Manifestação sobre Relatório Preliminar do TCM de Acompanhamento da Execução do Contrato 066/SIURB/22 – Reforma do Monumento à Independência e Casa do Grito

Empreendimento	Obra de Reforma do Monumento à Independência e Casa do Grito
Escopo	Manifestação sobre o Relatório Preliminar do TCM de acompanhamento da Execução do Contrato 066/SIURB/22
Elaborado por	Heraldo Duarte e Omar Ayub

Referência: Processo Eletrônico TC/008690/2022

(Relatório Fotográfico – Materiais)

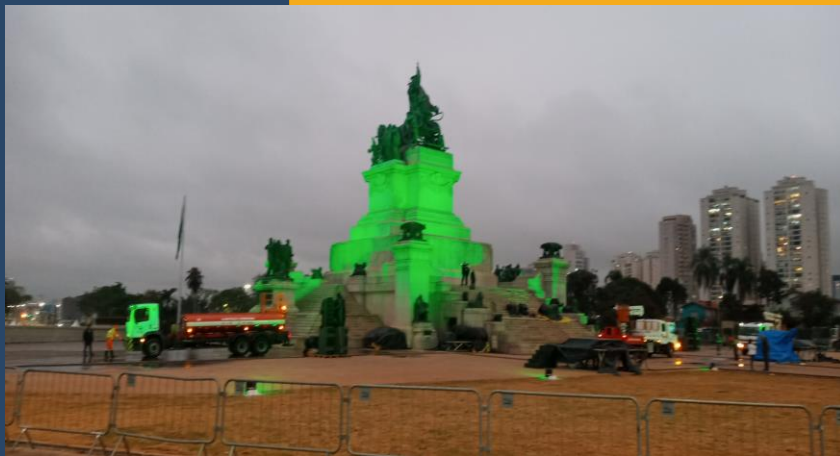
Irregularidade 5.6. Não consta no processo SEI qual foi a destinação dos materiais servíveis e reaproveitáveis, bens patrimoniais móveis da Prefeitura, sobretudo das forras de pedras que contam com valor diferenciado haja vista integrantes do patrimônio histórico do Museu. (subitem 3.10).

Para todos os materiais servíveis e/ou reaproveitáveis que foram retirados das áreas interna e externa do Monumento foram feitas consultas à Secretaria de Cultura (Museu da Cidade e DPH) sobre os destinos que pretendiam dar aos referidos materiais. Assim sendo, a grande maioria desses materiais (louças sanitárias, tampos de granito, corrimãos de aço inoxidável, aparelhos de ar condicionado, pedras naturais do granito da pátio) foram retiradas pela Secretaria de Cultura e destinadas a um depósito da própria Secretaria. Cabe esclarecer que, para o caso das pedras de granito do pátio, foram separadas algumas unidades para futuras reposições, que ficaram estocadas numa área de depósito existente no subsolo do Monumento. O Relatório Fotográfico disponibilizado no Anexo 1 ilustra a separação desses materiais, sua remoção com caminhão enviado pela Secretaria da Cultura e o estoque das pedras de granito no local.

Vista das pias, sanitários e condensadoras antigas que foram removidas e destinadas ao depósito da Secretaria Municipal de Cultura

Guarda-corpos de aço inox removidos do espaço expositivo e azaleias removidas do jardim

Veículo que transportou materiais para depósito da Secretaria Municipal de Cultura

Estoque de peças de granito removidas do pátio
